Dotyczy: Postępowanie o udzielenie zamówienia publicznego prowadzone jest zgodnie z ustawą z dnia 11 września 2019 r. Prawo zamówień publicznych (Dz. U. z 2023., poz. 1605), w trybie podstawowym na podstawie art. 275 pkt 1 (wariant I - bez negocjacji) na:
„Budowa budynku magazynowego w Zakładzie Karnym w Czarnem”

ODPOWIEDZI NA ZAPYTANIA DO TREŚCI SWZ Z DNIA 08.08.2024 r.

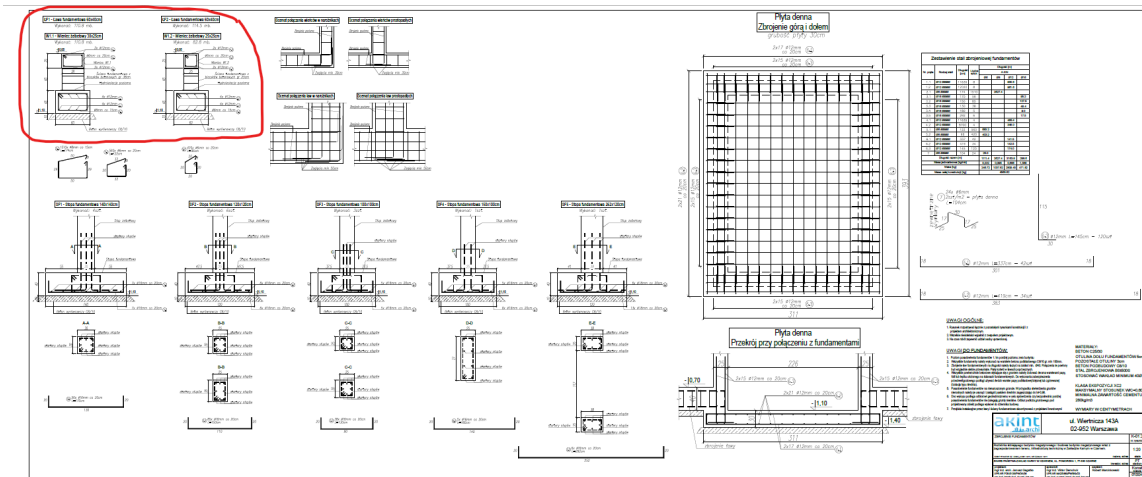
Zgodnie z dokumentacją projektową rys.K-02.1, oraz przedmiar robót Fundamenty poz. 2.110 i poz. 2.1.11 określa ściany fundamentowe wylewane na mokro, natomiast z opisu architektonicznego poz. 2.7 rozwiązania materiałowe, fundamenty projektuje się z bloczków betonowych opartych na żelbetowej ławie fundamentowej, wobec powyższego proszę o podanie rozwiązania- informacji który wariant należy przyjąć do wyceny.

Rys. K2.1 jest rysunkiem rozmieszczenia konstrukcji parteru i nie zawiera informacji o fundamentach. Na rys. K1.2 ściana fundamentowa pokazana i opisana jako murowana z bloczków fundamentowych (rys poniżej).

Podsumowując ściany fundamentowe należy wykonać jako murowane z bloczków betonowych.
